710 - INSP
ISO/IEC 17020
Origineel verslag

Controlebezoek - Periodiek [Hfst 6.5]

Verslagnummer:
31/19062026/60789/71641/1

Inspectie adres: Schoolstraat 37, 9320
Nieuwerkerken (België)

Elektrisch bord

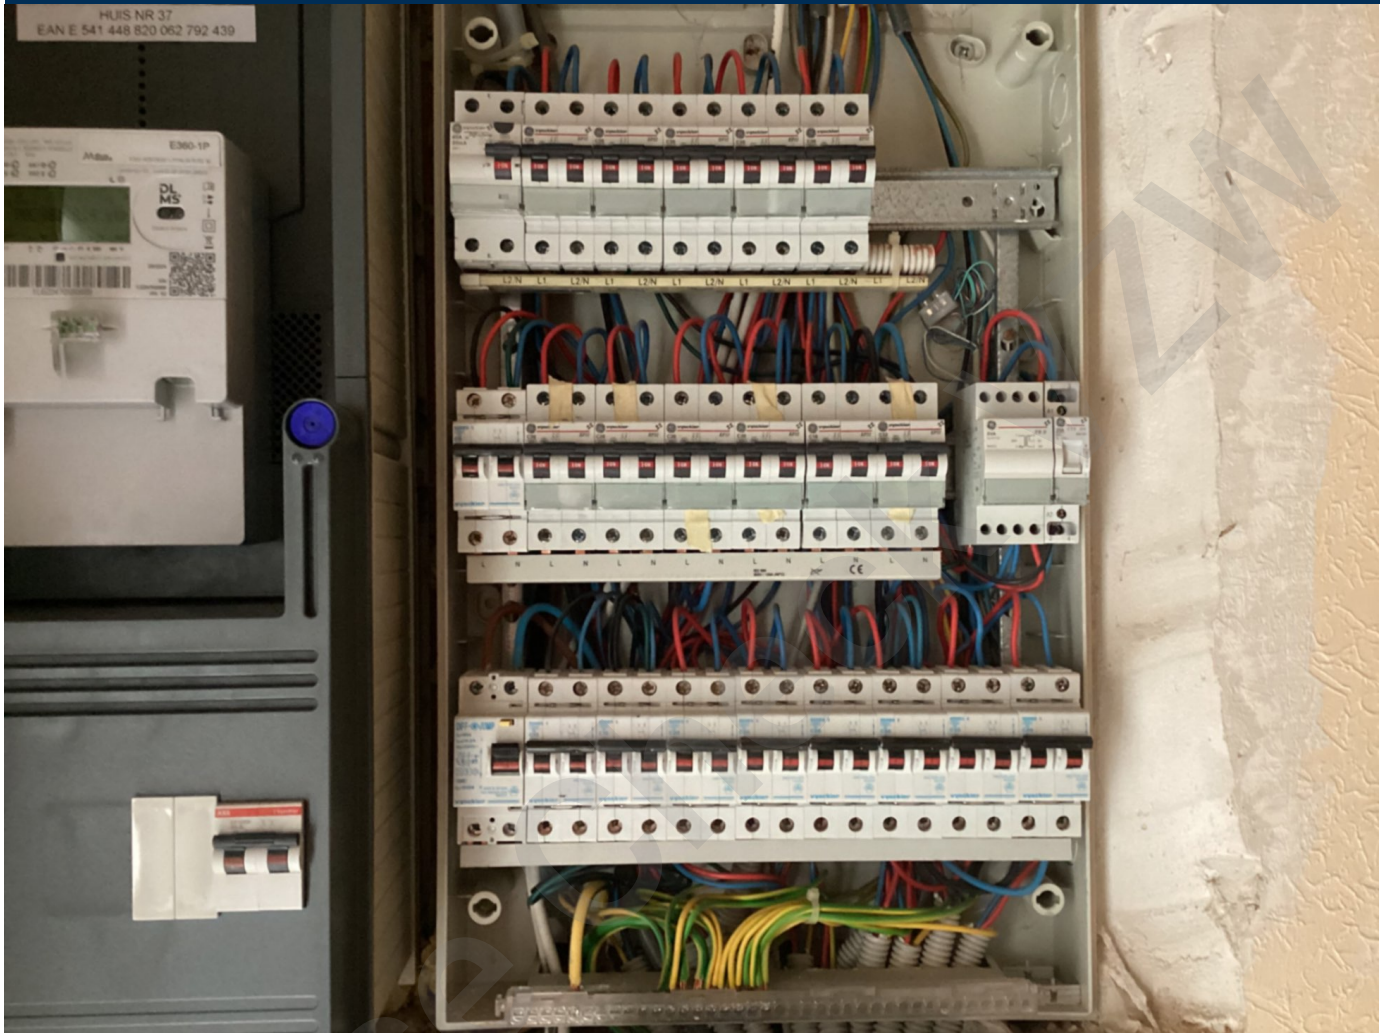
- Het verdeelbord is onvoldoende gemarkeerd. Individuele markering, voedingsspanning en/of gevarendriehoek ontbreken. - oAfd 3.1.3.3; Afd 9.4.1
- Het eendraadschema en situatieplan zijn niet aanwezig. - oAfd 3.1.2.1

- De kringen, de onderbrekingstoestellen en of de beschermingstoestellen zijn niet duidelijk en zichtbaar gekenmerkt. - Afd 3.1.3
- De isolatieweerstand van de installatie is onvoldoende. - oAfd 6.4.5.1
